S.S. 51 "di Alemagna" Provincia di Belluno

Attraversamento dell'abitato di Valle di Cadore

PROGETTO ESECUTIVO

ELABORATI GENERALI VERIFICA DI OTTEMPERANZA Relazione di Verifica di Ottemperanza

Figura 5 – Area di inversione di marcia introdotta in PE (area a sud est imbocco ovest)

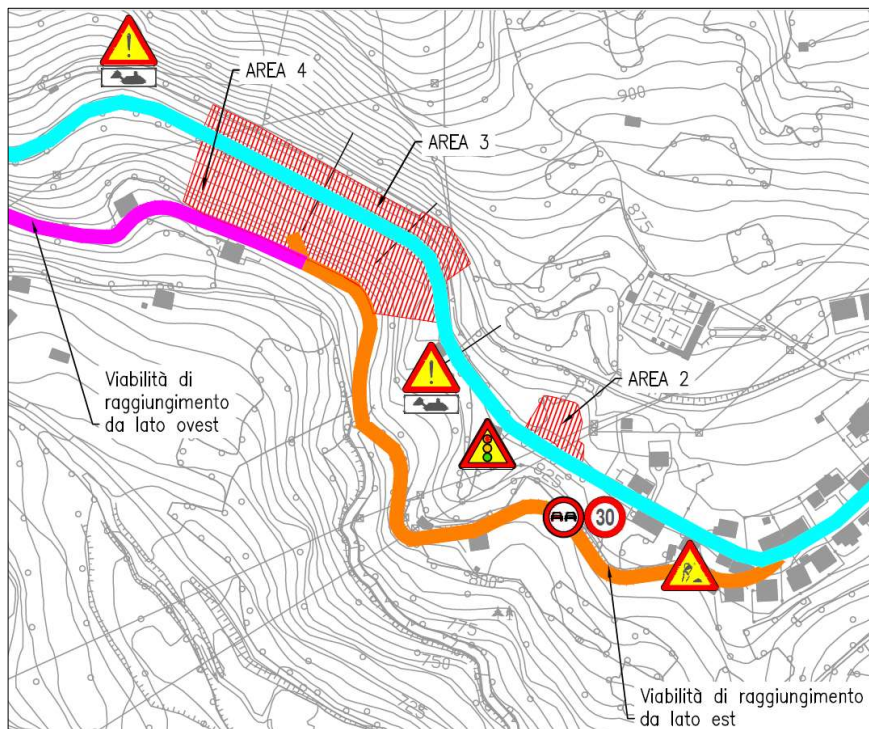
La piazzola di marcia viene realizzata per ottemperare ad una precisa prescrizione della Commissione tecnica VIA - DECVIA 148 del 22.07.2020 a conclusione della procedura di Valutazione dell'Impatto Ambientale (vedasi paragrafo 2.1).

Con la messa in esercizio della galleria, data la sola manovra in ingresso a Valle di Cadore per chi proviene da Cortina, si prevede la sistemazione dell'area di cantiere 2 come spazio per la realizzazione in sicurezza della manovra di inversione per uscire dall'abitato di Valle in direzione Pieve di Cadore.

Tale spazio, attualmente già adibito ad area di sosta, una volta terminate le lavorazioni di cantiere, può essere destinato a piazzola per il parcheggio (carente in tale tratto) e l'inversione di marcia.

Figura 6 – Planimetria progetto stradale lato ovest - PD

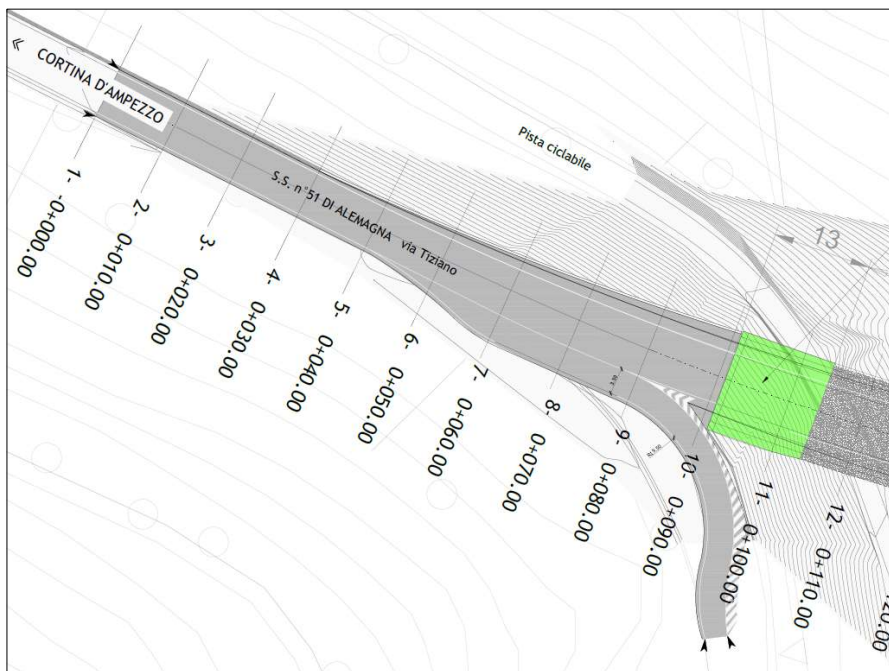
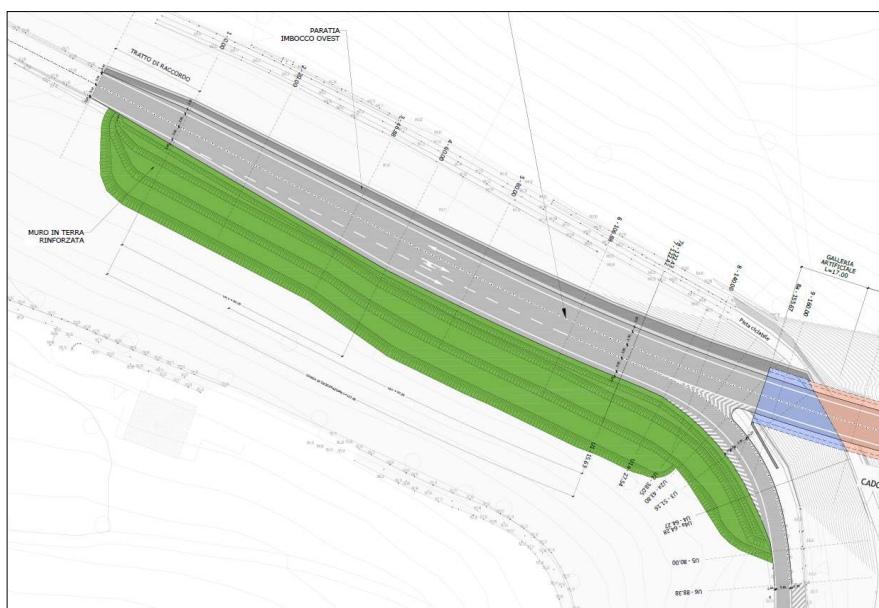
In corrispondenza dello svincolo di Imbocco Ovest, sono state operate alcune modifiche alla configurazione delle opere di sostegno di valle per il tratto di raccordo tra la nuova variante all'abitato di Valle di Cadore e la attuale SS.51. Si riportano di seguito due immagini di raffronto tra il layout di PE e di PD.

La soluzione di PD prevedeva un'opera di sostegno a valle della sede stradale costituita da un muro gettato in opera, innestato sul versante con pendenza circa 45°, come riportato in sezione tipologica di Figura 8.

In fase di PE si è scelto di operare un cambio di tipologia dell'opera di sostegno, utilizzando una Terra Rinforzata, a sostegno dell'allargamento di sede della SS.51 nel tratto in oggetto.

Tale modifica è stata originata principalmente dall'approfondimento dell'effettivo stato dei luoghi e alle seguenti valutazioni:

- Un Rilievo topografico di dettaglio del versante di valle, che ha consentito di individuare le effettive difficoltà di realizzazione della fondazione del muro di sostegno.
- Un conseguente approfondimento dello studio delle fasi esecutive, con particolare attenzione al mantenimento in esercizio della sede stradale della S.S.51bis, in piena sicurezza.
- Un miglior inserimento paesaggistico e ambientale, tramite l'adozione di un'opera che preveda un rinverdimento nella sua configurazione finale.

La soluzione prevista in PE a sostegno dell'allargamento di carreggiata, è quindi una terra rinforzata a paramento inclinato e rinverdibile realizzata con il sistema tipo Terramesh Verde Light e rinforzo in geogriglia ad alta resistenza tipo Paragrid. La terra rinforzata dimensionata ha un'altezza massima pari a 18 m circa, costante lungo tutto il tratto rettilineo, per uno sviluppo longitudinale di 150 m circa. La terra rinforzata è composta da tre blocchi con banche intermedie di lunghezza variabile intorno ai 4 m. I rinforzi in geogriglia hanno lunghezza alla base di 12 m (che coinciderà anche con la larghezza dello scavo); la lunghezza dei rinforzi diminuisce man mano che si sale in quota. Lungo la curva corrispondente al ramo di uscita dalla SS51, l'altezza della terra rinforzata si riduce a circa 11 m.

Figura 10 – Sezione di scavo e consolidamento tipo B – PD (a sinistra) e PE (a destra)

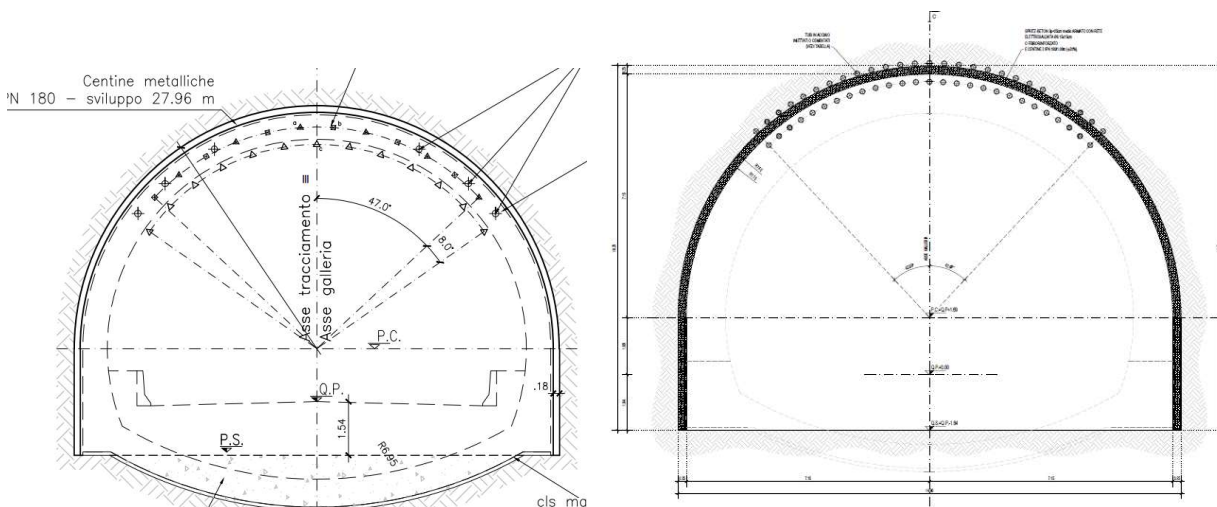
Per quanto concerne le sezioni di scavo e consolidamento della galleria, esse sono state riviste sulla base di una rivisitazione della caratterizzazione geotecnica, considerando anche le evidenze della campagna geognostica di completamento, effettuata durante la fase di Progetto Esecutivo.

- Le lunghezze dei campi di scavo sono state portate a 12 m per tutte le sezioni tipo, ad eccezione della sezione più pesante (C3), che è stato accorciato a 9 m. Nelle sezioni di PD vengono alternate lunghezze più contenute (7 e 9 m) a discapito dei temi di approntamento dei principali apprestamenti;
- Il passo delle centine è stato portato ad 1 m per tutte le sezioni, eliminando la variabilità prevista nel PD;
- Per la sezione di scavo B1, è stato sostituito il pre-sostegno in fore-pooling con infilaggi metallici cementati, coerentemente con le sezioni B2 e C1, eliminando una lavorazione che necessita di apprestamenti ad hoc. Inoltre la sezione B1 è stata prevista tronco-conica anziché cilindrica.

Figura 11 – Sezione di scavo e consolidamento tipo C3 – PD (sopra) e PE (sotto)

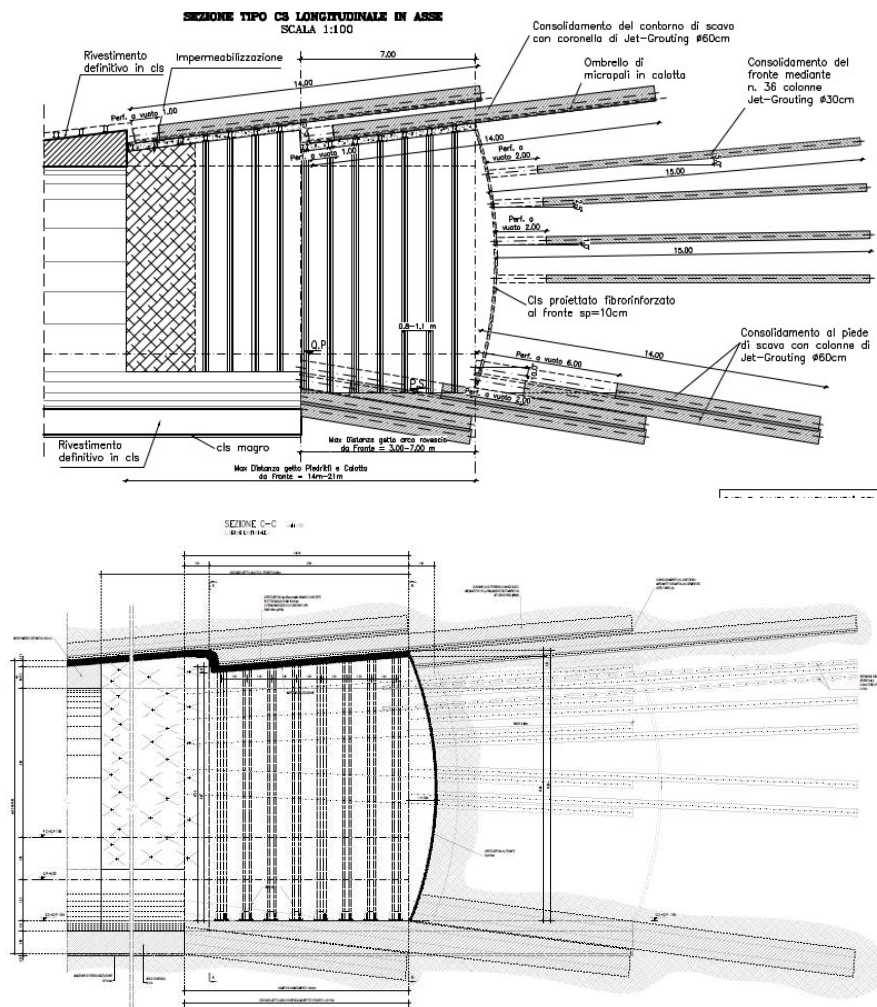
- Sono stati ottimizzati in numero gli apprestamenti del pre-sostegno in JET-GROUTING al contorno

- e al fronte per le sezioni C2 e C3;
- Sono stati ottimizzati in numero gli apprestamenti del pre-sostegno con infilaggi metallici e al contorno e consolidamenti in VTR iniettati al fronte, per le sezioni B2 e C1.

Figura 12 – Sezione di massima altezza paratia imbocco Est – PD (a sinistra) e PE (a destra)

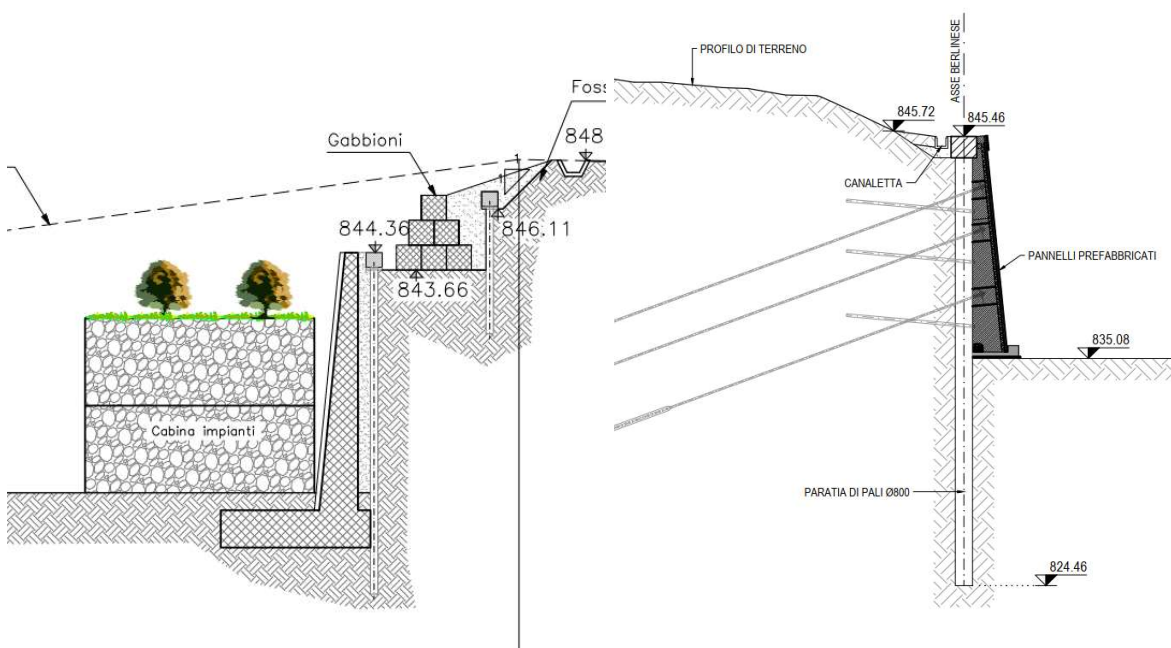
Per quanto riguarda le opere di imbocco sono state operate alcune modifiche geometriche e di posizionamento, atte a ridurre leggermente l'impatto delle altezze fuori terra delle opere, e ad aumentare il grado di sicurezza prestazionale delle stesse.

- limitare, quanto più possibile, scavi di importanti dimensioni sui versanti esistenti interessati da una modesta antropizzazione, ciò a salvaguardia sia le condizioni di stabilità originaria degli stessi sia per l'aspetto della rinaturalizzazione a lavorazioni terminate;
- mitigare gli effetti indotti dall'esecuzione delle opere di imbocco sulle preesistenze superficiali mediante la realizzazione di una paratia "rigida" in grado di limitare i volumi di terreno interessati dalle spinte laterali.

In tal modo si è riusciti a mantenere le altezze massime della paratia al di sotto 10 m, circa 2 m in meno dell'altezza complessiva massima del paramento nella configurazione di PD.

Figura 18 – Area di cantiere 2

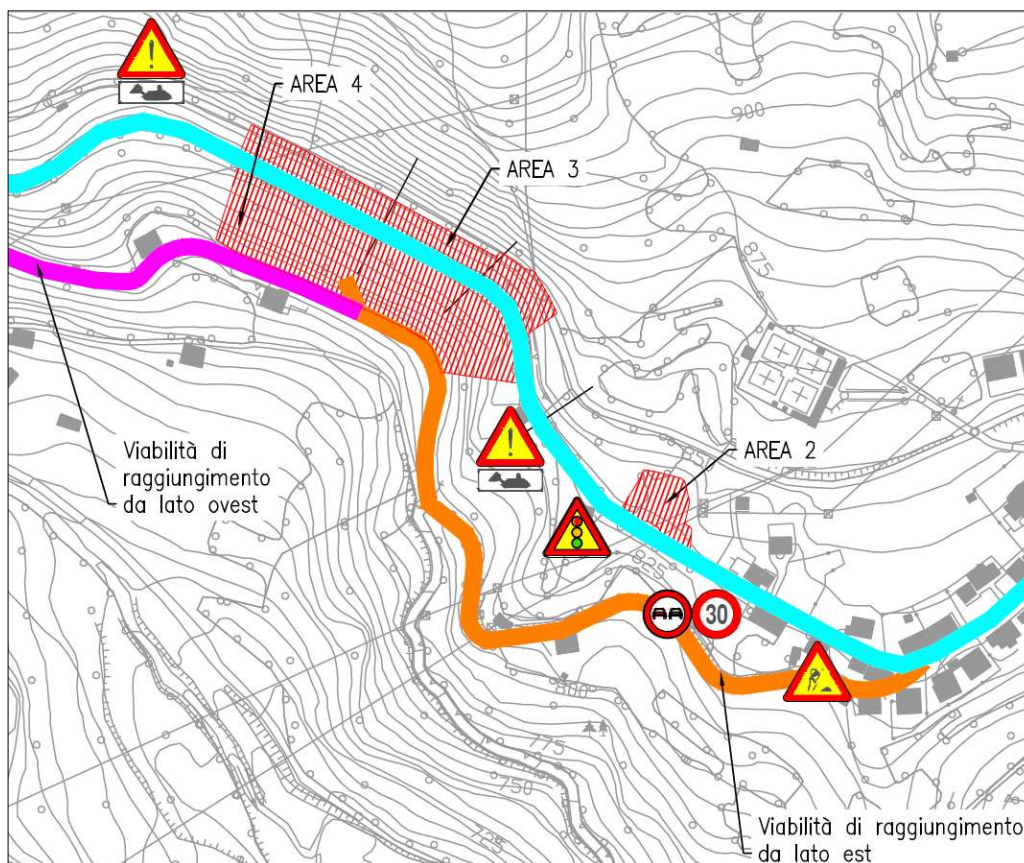
Inversione di marcia dei veicoli

Tale spazio, attualmente già adibito ad area di sosta, una volta terminate le lavorazioni di cantiere, può essere destinato a piazzola per il parcheggio (carente in tale tratto) e l'inversione di marcia.

In fase di progettazione esecutiva è stata data piena ottemperanza alla prescrizione, prevedendo l'area di inversione di marcia nello spazio indicato, come rappresentato nella figura seguente.

Figura 36 – Posizionamento vasca sversamenti accidentali imbocco ovest galleria.

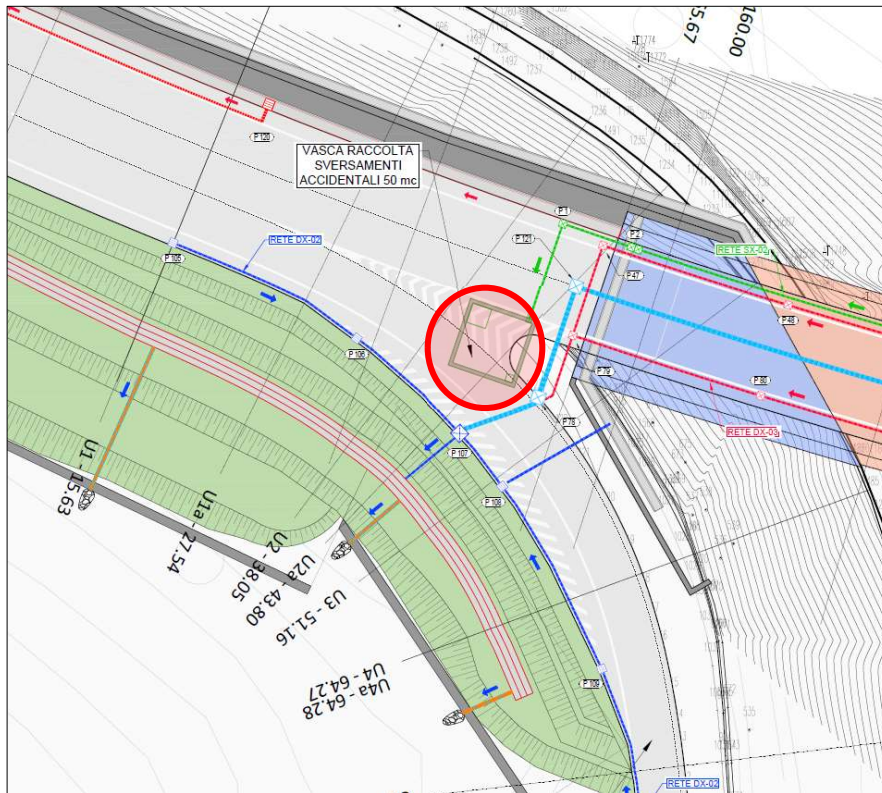
Riguardo al dimensionamento delle vasche, avendo gli attuali mezzi di trasporto carburante una capacità massima pari a 39'000 l, sono stati previsti due sistemi di raccolta e ritenzione, uno in corrispondenza di ciascun imbocco, di volume pari a 50 m³.

Figura 61 – Rinverdimento del ritombamento aree imbocco est e ovest galleria artificiale (aree retinate in arancione)

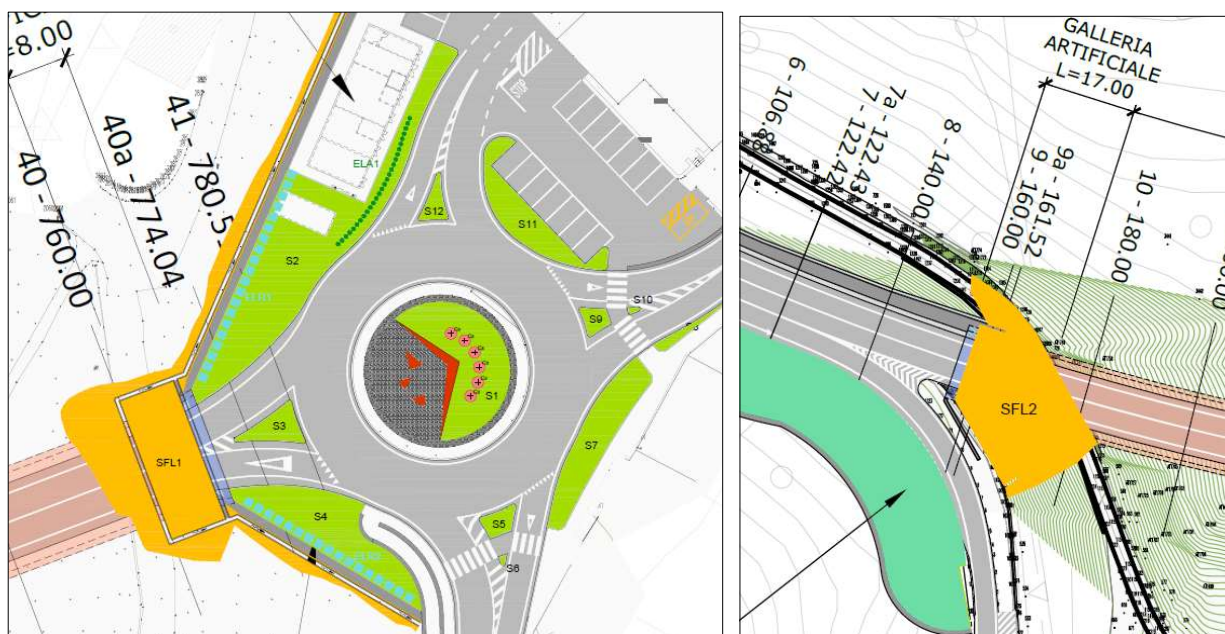
Come richiesto dalla prescrizione le aree ripristinate a seguito dei lavori di realizzazione degli imbocchi est ed ovest della galleria artificiale verranno rinverdate mediante fiorume locale.

Il miscuglio per l'inerbimento verrà reperito nei prati circostanti per garantire il mantenimento della composizione specifica più vicino possibile a quanto esistente e aumentare la compatibilità della fitocenosi futura.

Figura 62 – Intervento di mitigazione: trattamento interno imbocco galleria con pannelli fonoassorbenti.

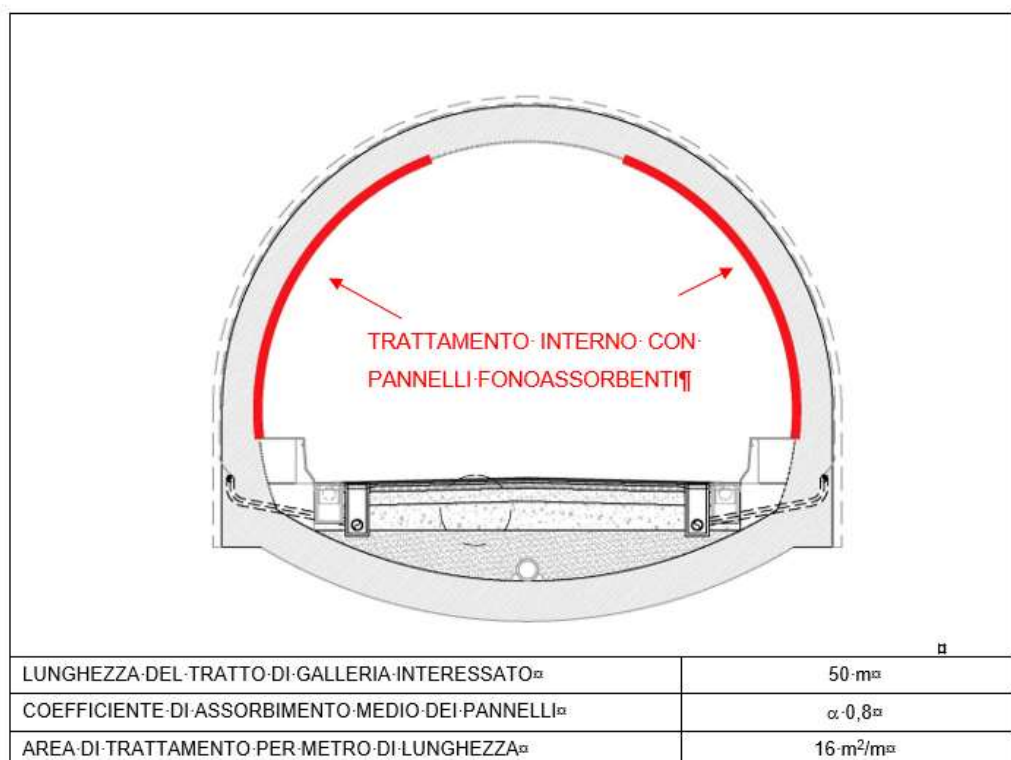
Per quanto riguarda l'imbocco est della galleria, a causa del cosiddetto effetto canna di fucile, si verifica un incremento sensibile dei livelli sonori sulle facciate dei ricettori maggiormente esposti. Si prevede pertanto di realizzare un intervento puntuale e localizzato mediante un trattamento fonoassorbente interno della parte finale della galleria con l'obiettivo di ridurre i fenomeni di riflessione delle onde sonore all'interno della canna attraverso un sistema di pannelli fonoassorbenti in grado di assorbire e degradare l'energia, riducendo la riverberazione interna.

Come ulteriore garanzia, inoltre, si prevede la sostituzione dei serramenti esistenti per i due ricettori sensibili scolastici RS1 ed RS2 che insistono nell'area interessata dagli interventi, con l'obiettivo di minimizzare l'impatto della rumorosità esterna sulle attività scolastiche. L'intervento, in particolare, sarà realizzato precedentemente alla fase di cantierizzazione delle opere, per garantire un'adeguata protezione anche durante le lavorazioni che costituiscono la parte più importante della fase di costruzione.
